Deckblatt ersetzt Unterlage 9.2/ 6 vom 14.01.2020

FESTSTELLUNGSENTWURF

Straßenbauverwaltung des Landes Niedersachsen	Unterlage / Blatt-Nr.: 9.2 / 6 D Maßnahmenlageplan
Planindex: S S W F E L P 0 0 0 0 2 0 0 6 P 0 0	Maßstab 1 : 1000
B3 / Südschnellweg Hannover Bau-km 0+037 - 3+862,70	
Aufgestellt: Hannover, den 14.01.2020 Niedersächsische Landesbehörde für Straßenbau und Verkehr zentraler Geschäftsbereich 3 Projektteam B3 Im Auftrag: <u>ges. Tache</u>

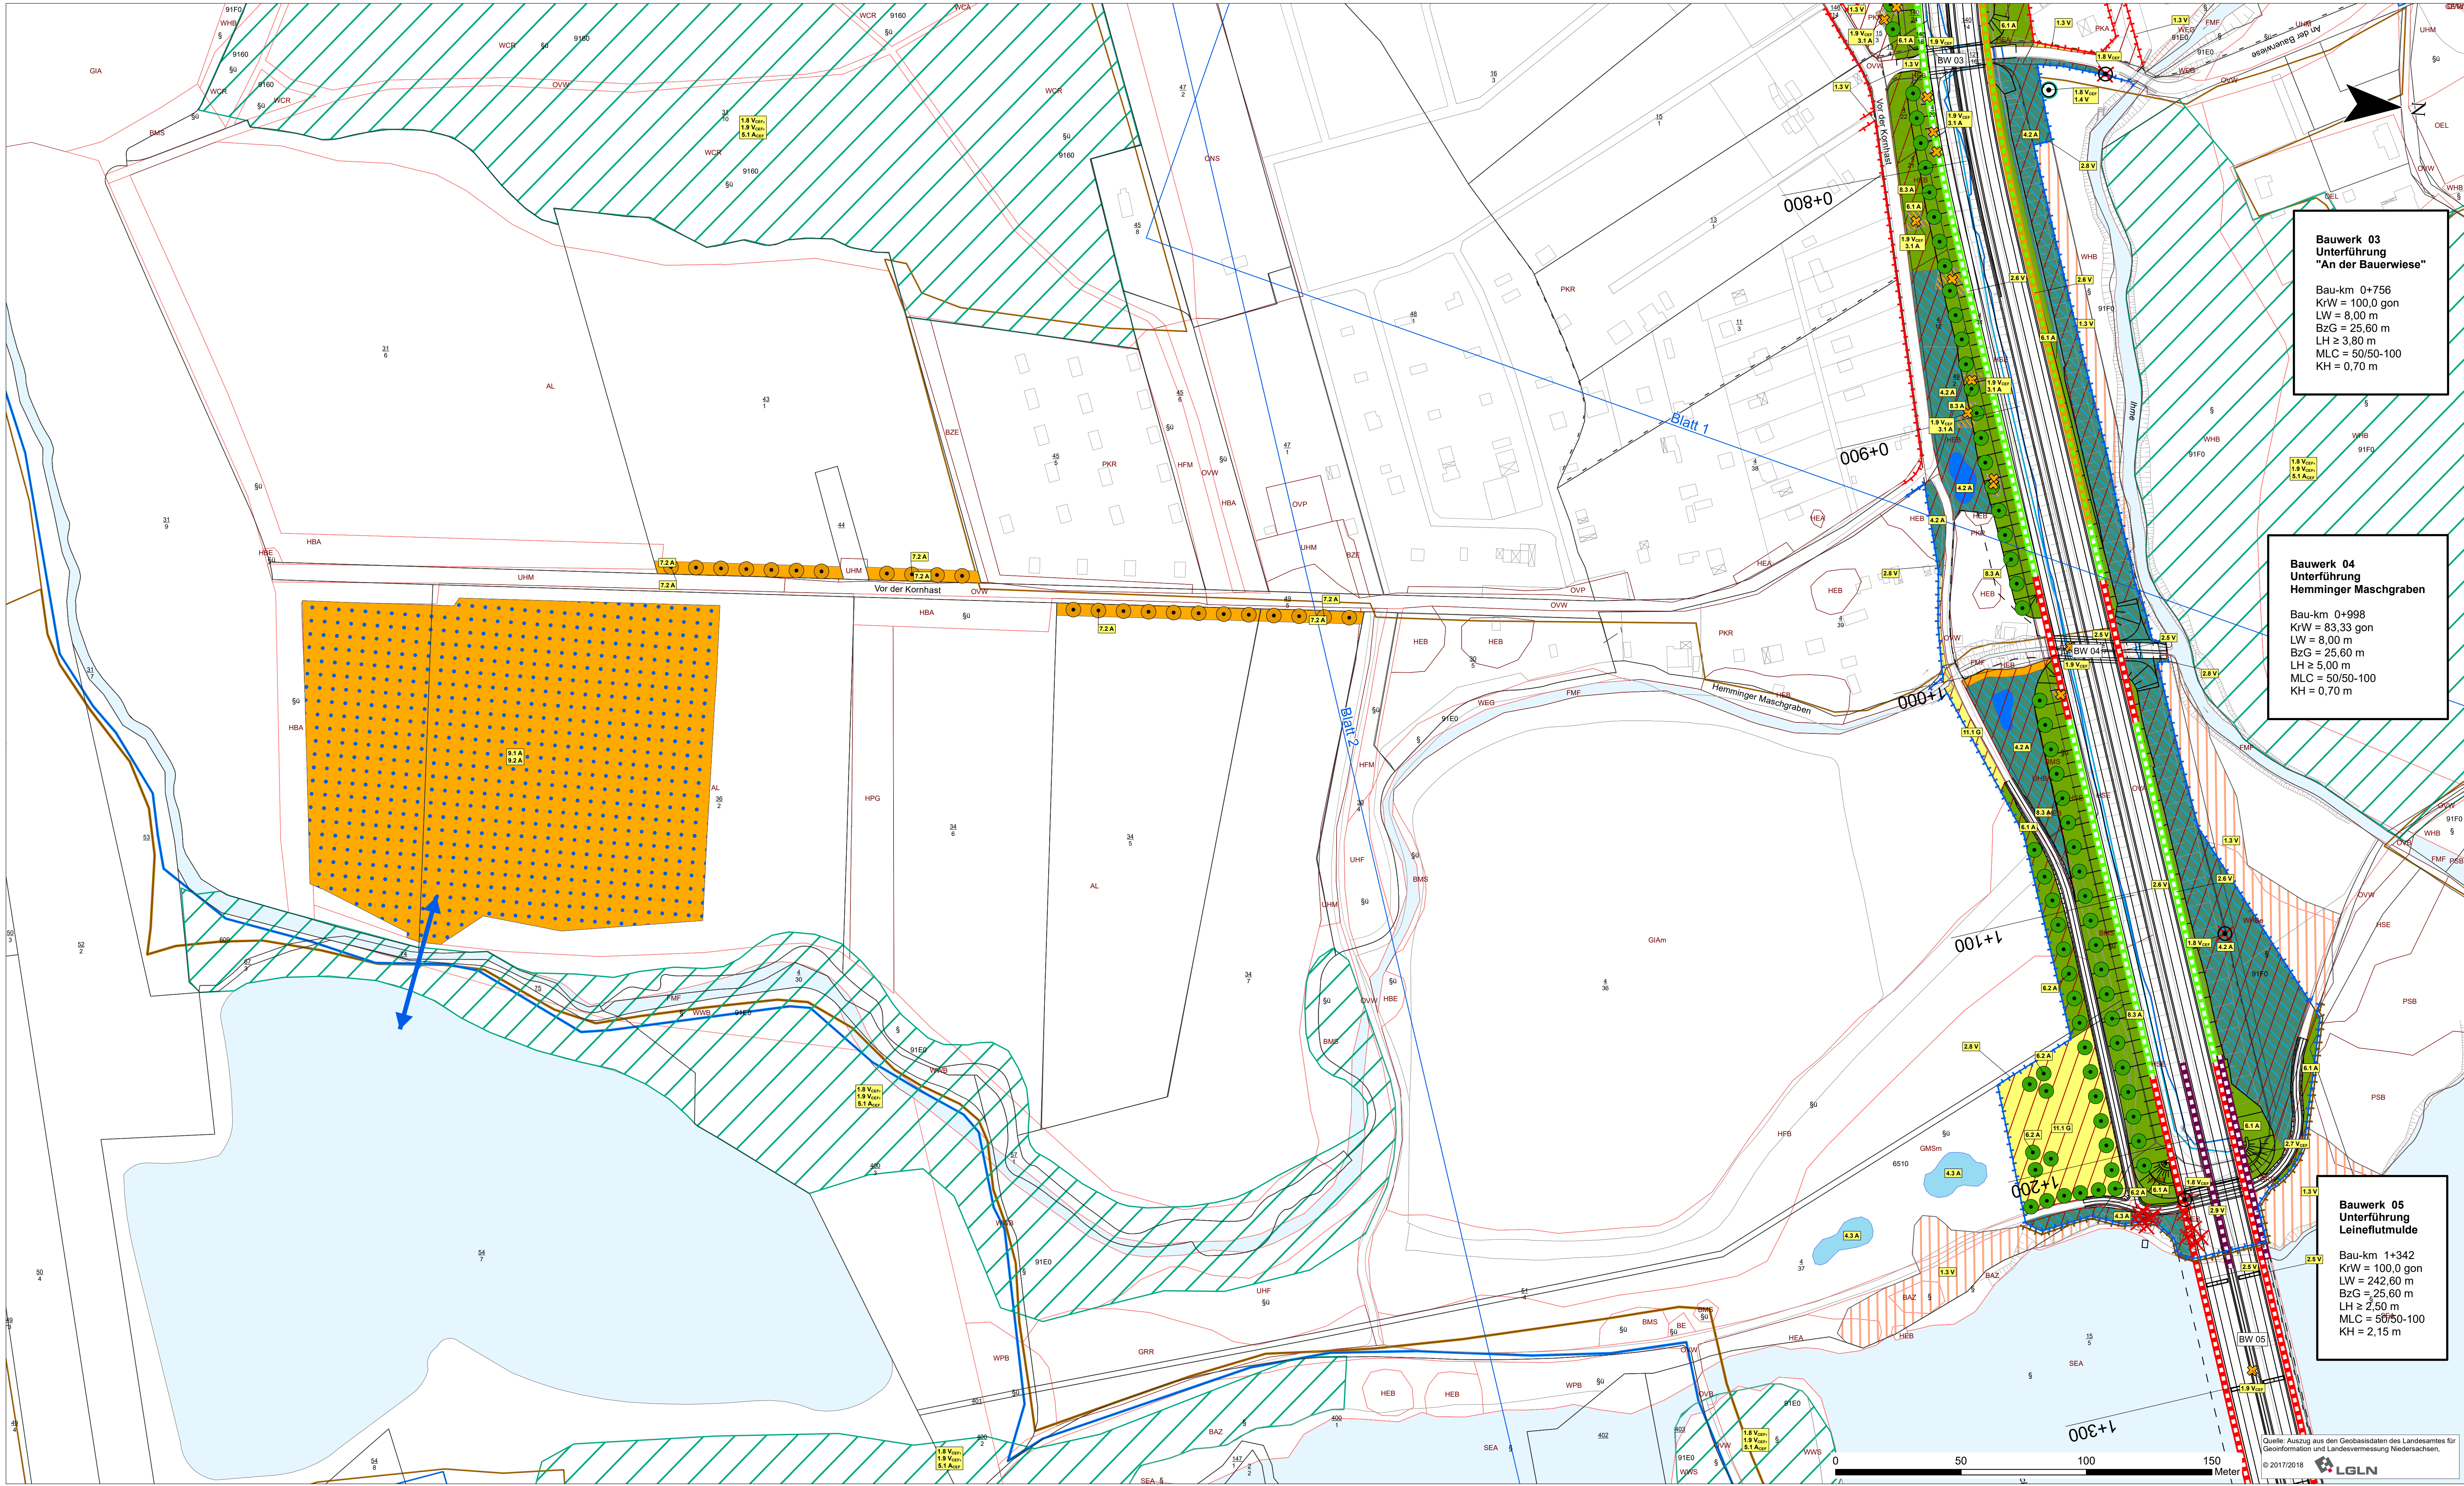
Nr.	Art der Änderung	Datum	Zeichen
2	Trassenform: Änderung Maßnahmenkomplex 9	11/2020	Fett
1	Trassenform: Anpassung der Maßnahmen 7.2 A	11/2020	Fett
